SPARC M10 システム

プロダクトノート XCP 2041 版

マニュアル番号 : C120-E698-03
2013 年 10 月

マニュアルの変更内容

図 8-1 クロスバーケーブルのタブと引き抜き方向

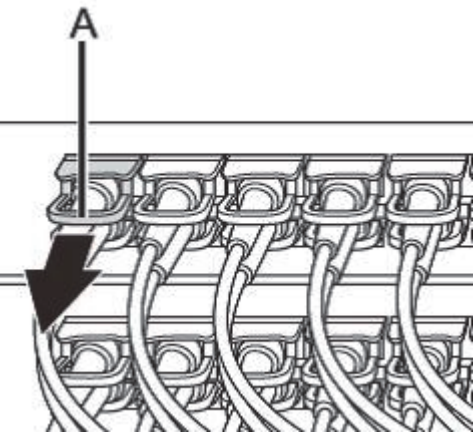
2. **XBBOX#80/#81のクロスバーケーブル（光）を移設します。**
- a. **クロスバーユニット#1のL4からL7とR4からR7のクロスバーケーブルを外します。**
- クロスバーケーブル（光）のタブ（図8-1のA）を持ち、矢印方向にまっすぐ引っ張り取り外します。このとき、ケーブル部分を持って引き抜かないでください。ケーブル部分を引っ張ると、コネクタのロックが完全に解除されずに、破損の原因となります。
- b. **外したケーブルのラベルを貼り替えます。**
- 貼り替え用のラベルは拡張接続用ラック2に添付されています。
- c. **クロスバーユニット#2のL0からL3とR0からR3にクロスバーケーブルを接続します。ラベルに従って、ケーブルを実装してください。**
- クロスバーケーブル（光）のコネクタ本体を持ち、開口部に対してまっすぐ挿入してください。挿入のさい、ケーブル部分を持たないでください。

図 8-2 クロスバーケーブル（光）の形状とタブ

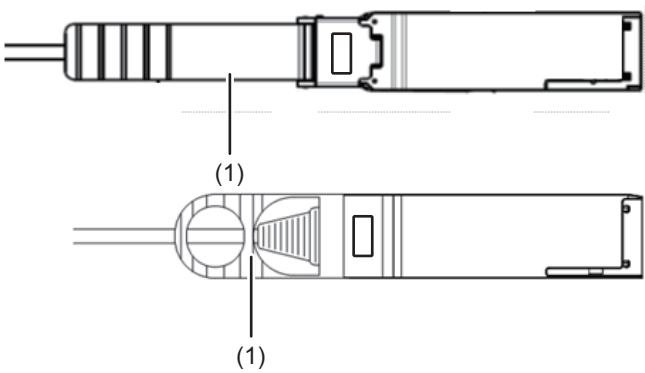
注ークロスバーケーブル（光）は2種類あります。同一ポート番号に、同じ種類のケーブルを接続してください。タブの形状により判別できます。タブの形状は図8-2を参照してください。

図 8-4 ケーブルガイドの位置

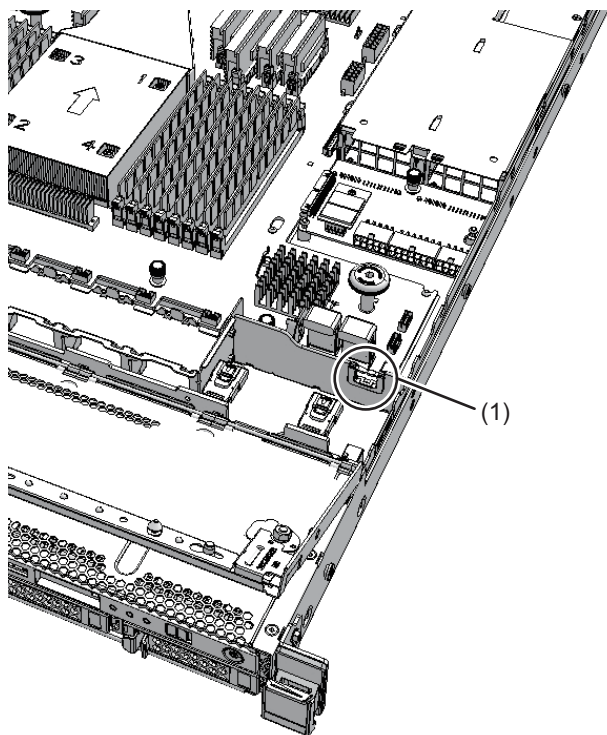
6. マザーボードユニットのケーブルをケーブルガイドに収納します。

図 8-5 ケーブル（赤／黒）の収納

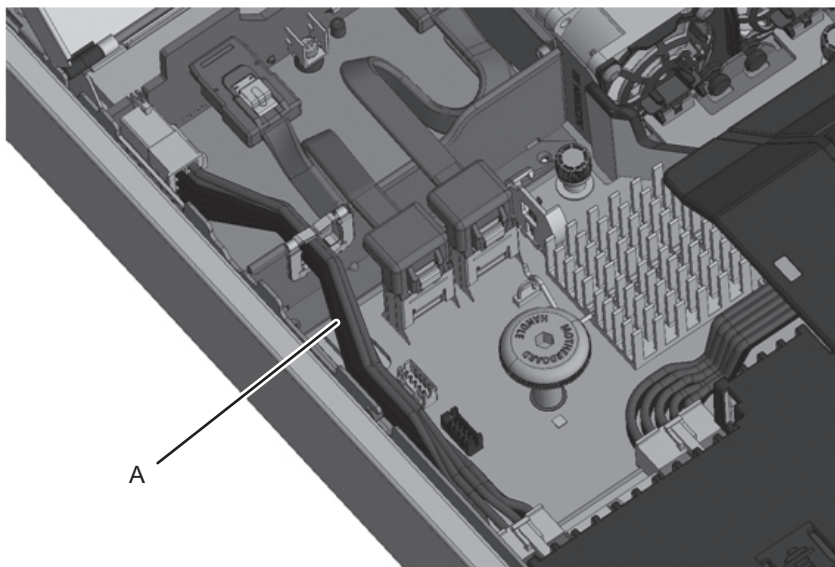
- a. HDDバックプレーンとPSUバックプレーンを接続するケーブル（赤／黒）（図中A）をクランプの中央からケーブルガイドに収納します。

図 8-6 ケーブル（黒／黄／白）の収納

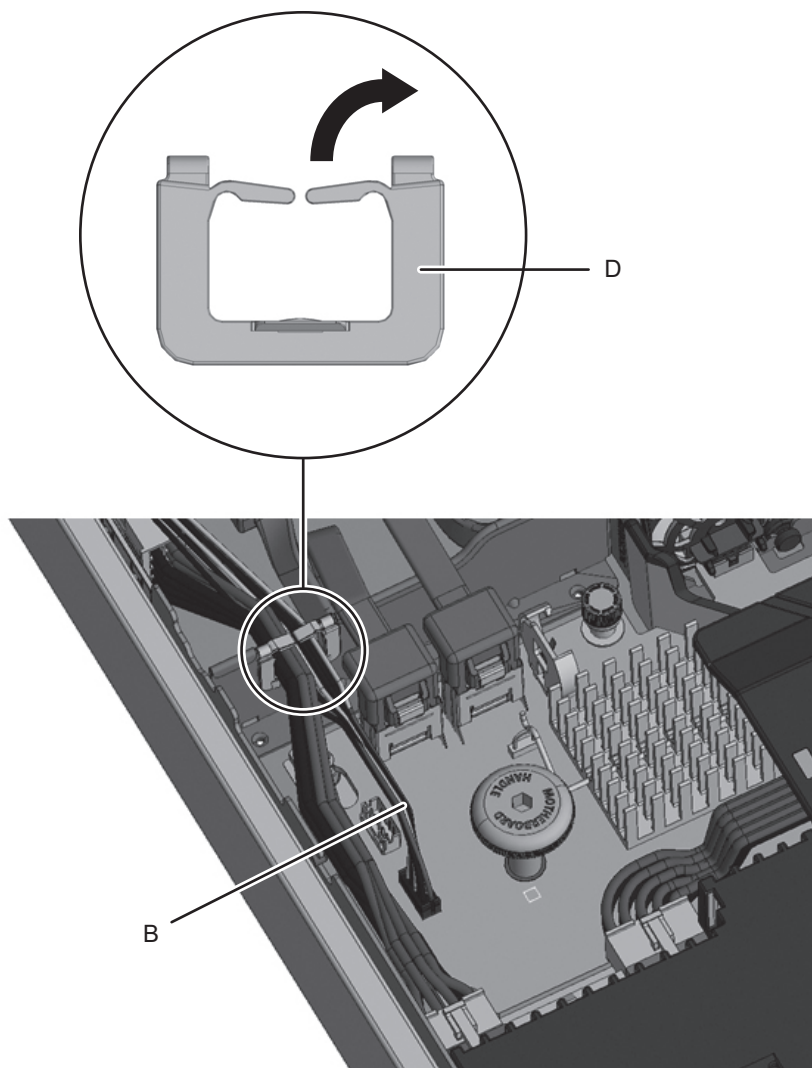
- b. ケーブルガイド上部のクランプの片側を中央から上へ押し上げて開放し（図中D）、オペレーションパネルとマザーボードユニットを接続するケーブル（黒／黄／白）（図中B）をケーブルガイドに収納します。

図 8-7 ケーブル（黒）の収納

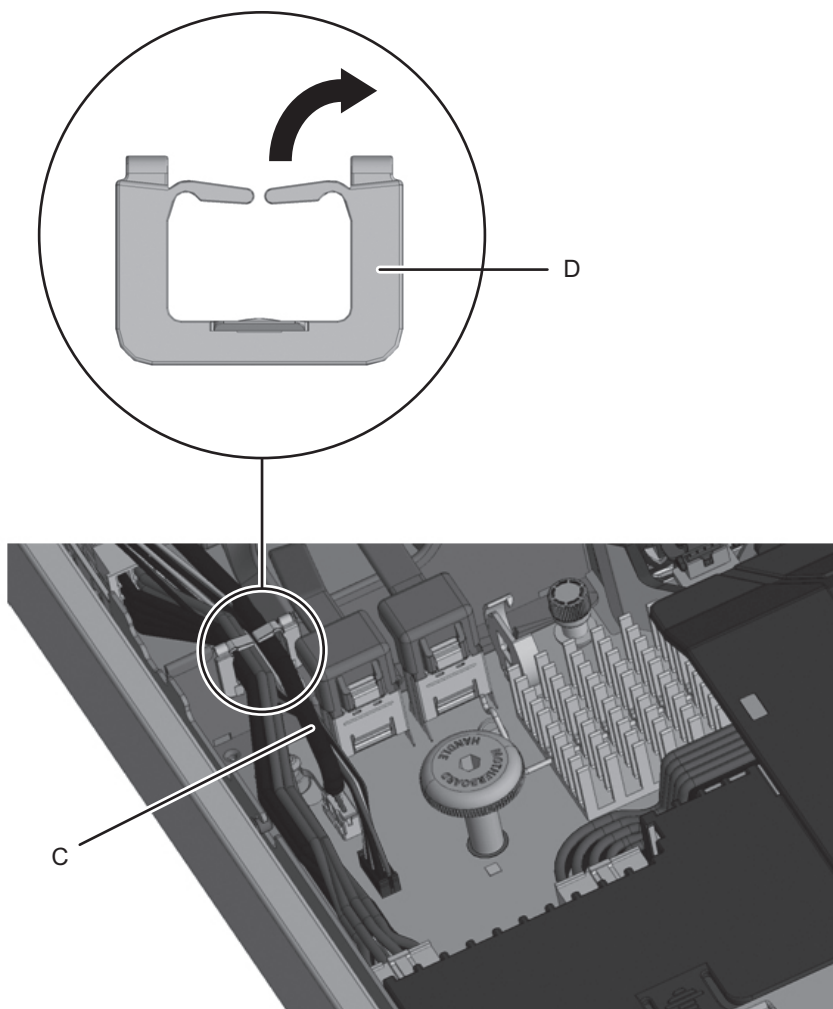
- c. ケーブルガイド上部のクランプの片側を中央から上へ押し上げて開放し（図中D）、オペレーションパネルとマザーボードユニットを接続するケーブル（黒）（図中C）をケーブルガイドに収納します。

図 8-8 前面から見たケーブル収納後のガイド断面図

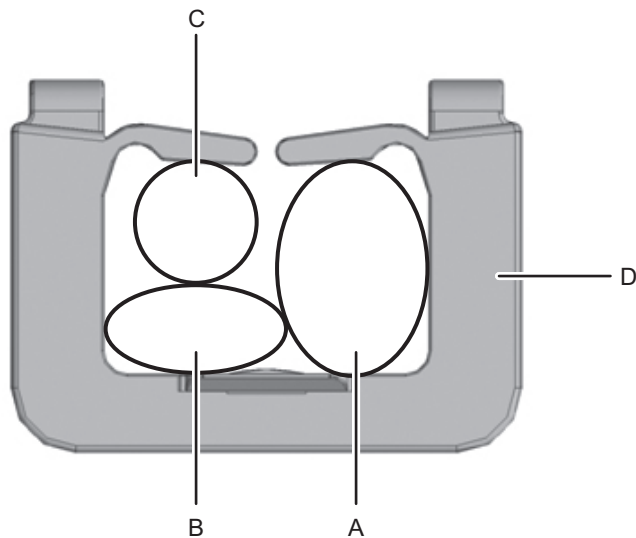
- d. 各ケーブルが図8-8のようにケーブルガイドに収納されていることを確認します。

図 8-9 ファン部カバーの取り付け

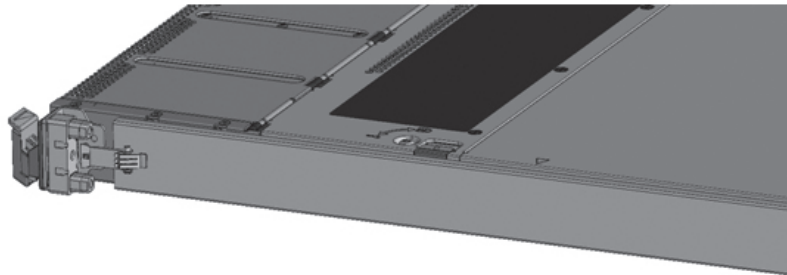
- e. フォーミングされた各ケーブルがファン部カバーに干渉しない状態になっていることを確認し、ファン部カバーを取り付けます。

図 8-13 XSCF基板の接続取り外し（SPARC M10-4の場合）

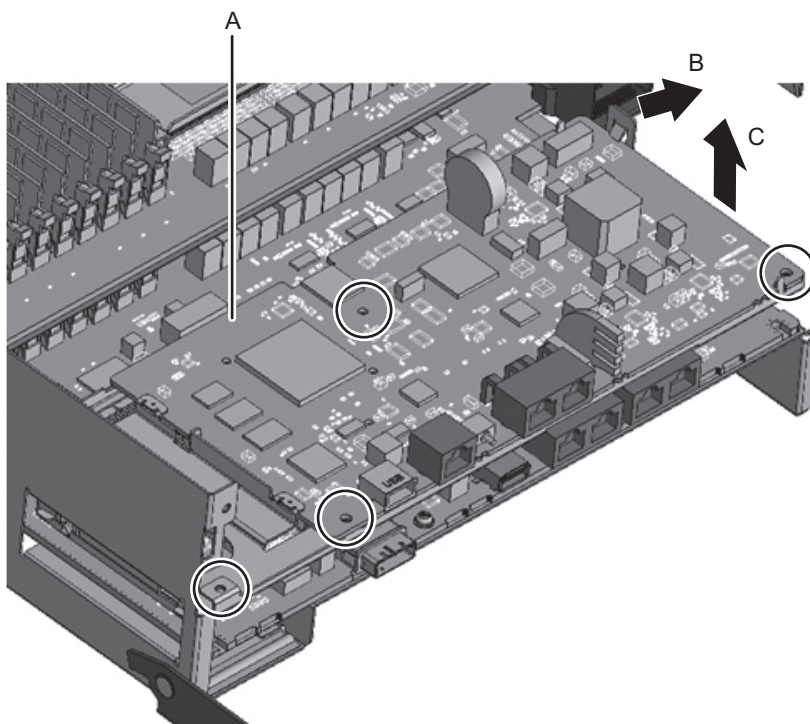
- **SPARC M10-4**の場合、**XSCF基板**（図中**A**）および背面カバーを固定しているねじ4本を取り外し、**XSCF搭載台**の右側レバーを指で右方向に**5 mm（0.2 in.）**ほど倒し（図中**B**）、**XSCF基板**の右側を持ち上げコネクタの接続を外します（図中**C**）。

図 8-29 XSCF基板の取り付け（SPARC M10-4の場合）

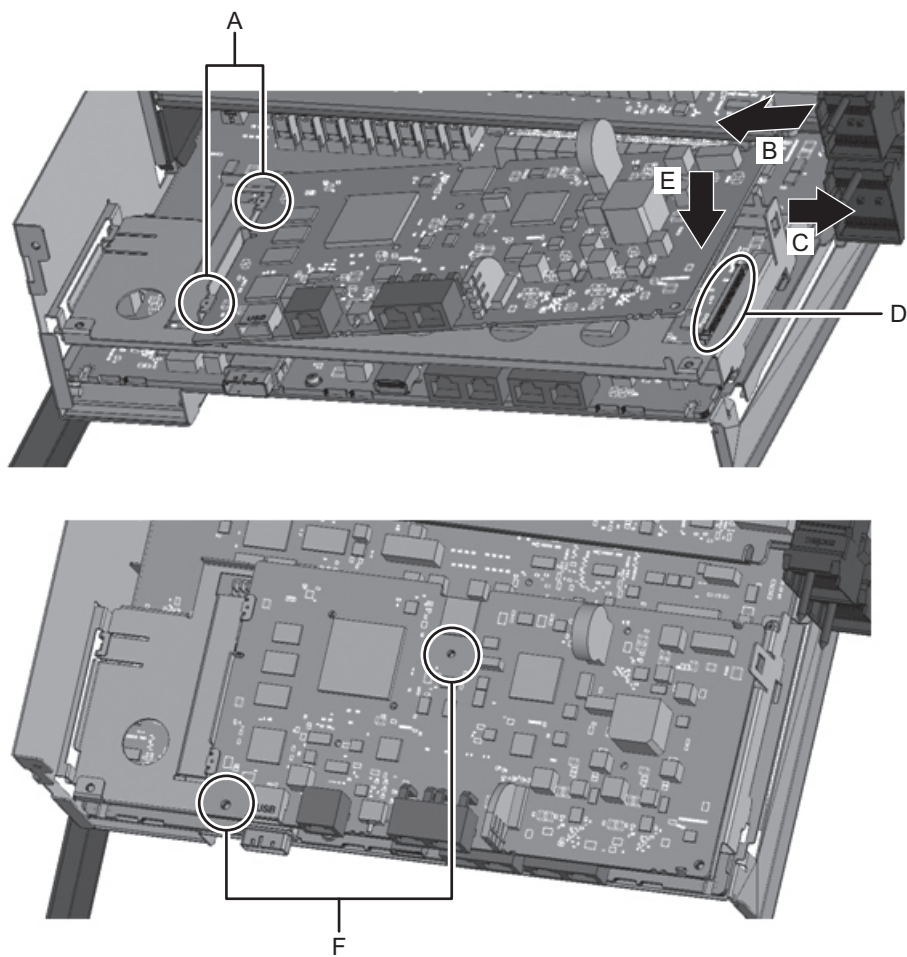
- **SPARC M10-4**の場合は、**XSCF**基板を搭載台のガイド2か所（図中**A**）に差し込んだあと（図中**B**）、搭載台の右側レバーを**5mm（0.2in.）**ほど右側に押して（図中**C**）、コネクタ部（図中**D**）を接続し（図中**E**）、ねじ2本で固定します（図中**F**）。

図 8-34 クロスバーケーブル（電気）の取り外し

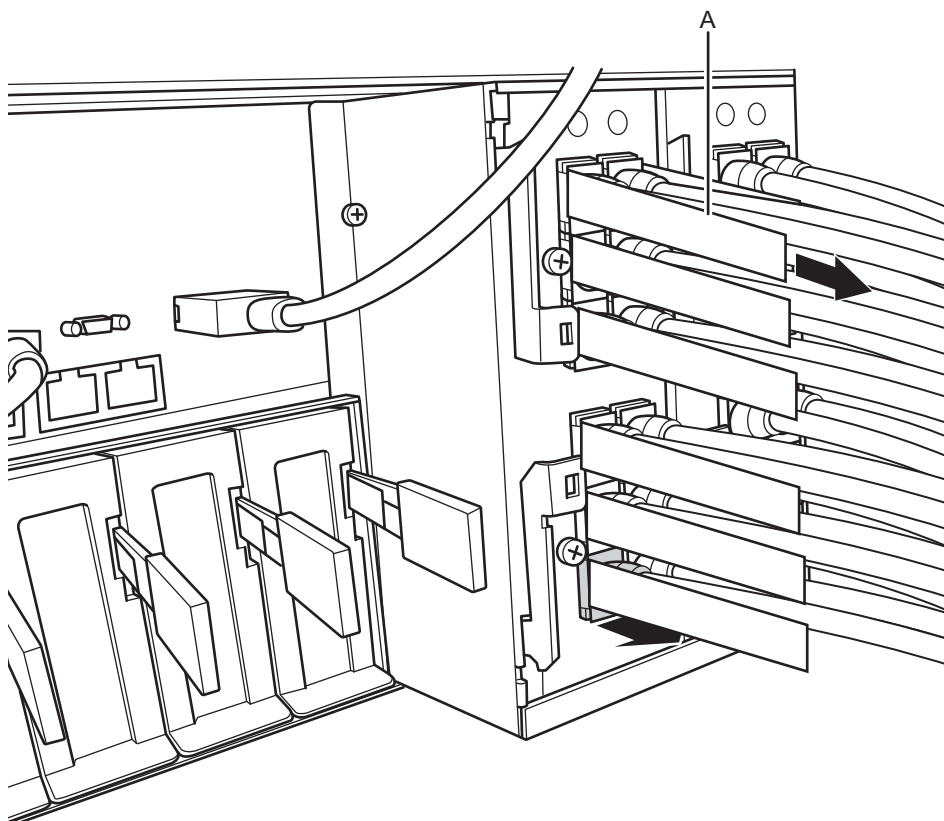
1. **SPARC M10-4S**からクロスバーケーブル（電気）2本を取り外します。
クロスバーケーブル（電気）のタブ（図中A）を持ち、矢印方向にまっすぐ引っ張り取り外します。このとき、ケーブル部分を持って引き抜かないでください。ケーブル部分を引っ張ると、コネクターのロックが完全に解除されずに、破損の原因となります。
2. もう一方の筐体からクロスバーケーブル（電気）2本を取り外します。
クロスバーケーブル（電気）のタブ（図中A）を持ち、矢印方向にまっすぐ引っ

図 8-35 クロスバーケーブル（光）の形状とタブ

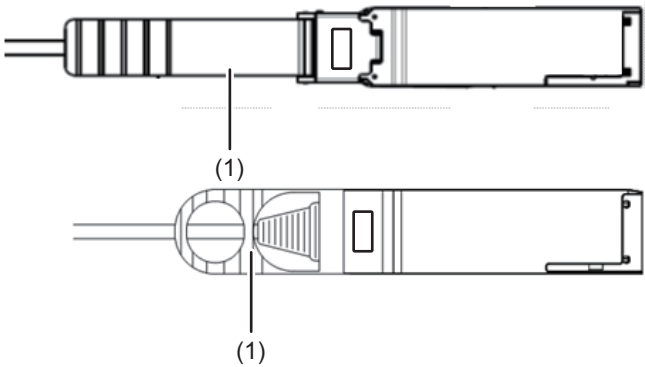
クロスバーケーブル（光）は2種類あります。同一ポート番号に、同じ種類のケーブルを接続してください。タブの形状により判別できます。タブ形状は図8-7を参照してください。

図 8-36 リンクケーブルの取り外し

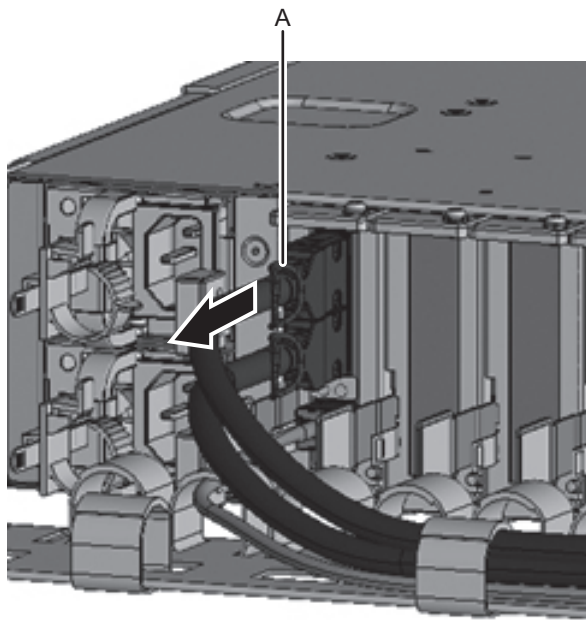
注—ケーブルは、接続位置を正確に復元できるよう記録してから取り外してください。リンクケーブル（電気）またはリンクケーブル（光）のタブ（図中A）を持ち、ケーブル側にまっすぐ引っ張り取り外します。このとき、ケーブル部分を持って引き抜かないでください。ケーブル部分を引っ張ると、コネクタのロックが完全に解除されず、破損の原因となります。
